Klima- und Umweltschutz-, Wirtschaftsförderungs- und Energieausschuss  
der Gemeinde Swisttal  
-Vorsitzender -

zu der 13. Sitzung des Klima- und Umweltschutz-, Wirtschaftsförderungs- und  
Energieausschusses am

5. Erarbeitung eines Freiraumkonzeptes für das gesamte Gemeindegebiet V/2020/0648
  - Beratung über die vorgetragenen Anregungen im Rahmen der Beteiligung der Öffentlichkeit sowie der Behörden und sonstigen Träger öffentlicher Belange

Abbildung 20: Darstellung der Geschützten Landschaftsbestandteile mit einem Puffer von 30 m zur besseren Sichtbarkeit kleinräumiger Strukturen.

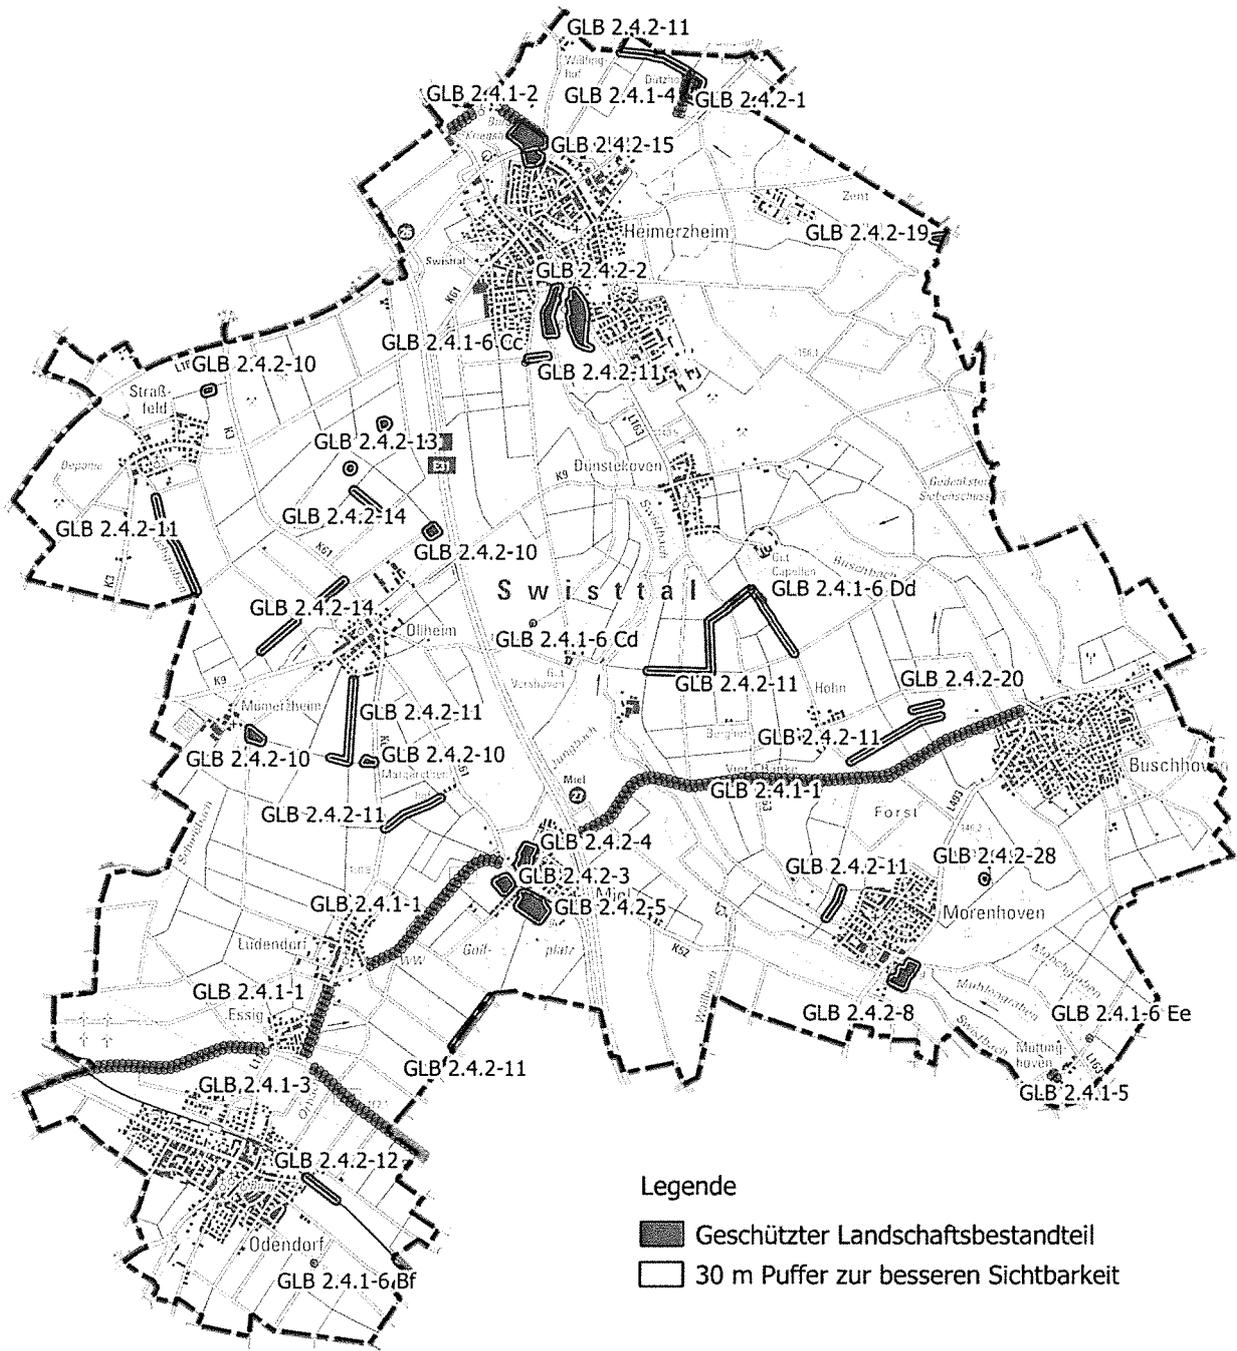
<p>Natur- und Artenschutz Im Kapitel 4.3.4 werden die Einzelobjekte (Bäume und Alleen), welche als geschützte Landschaftsbestandteile ausgewiesen sind, zwar im Textteil genannt, jedoch nicht in Abb. 20 und Tab. 3 dargestellt.</p>	<p><b>Der Hinweis wird zur Kenntnis genommen. Das Freiraumkonzept wird aufgrund des Hinweises folgendermaßen angepasst:</b></p> <p>In Kapitel 4.3.4. wurden die Einzelobjekte, welche als geschützte Landschaftsbestandteile ausgewiesen sind, in Abbildung 20 und Tabelle 3 ergänzt. Aufgrund der Größe wird die Abbildung nur in der Anlage zu den Abwägungen dargestellt.</p> <p><b>Abstimmungsergebnis:</b></p>
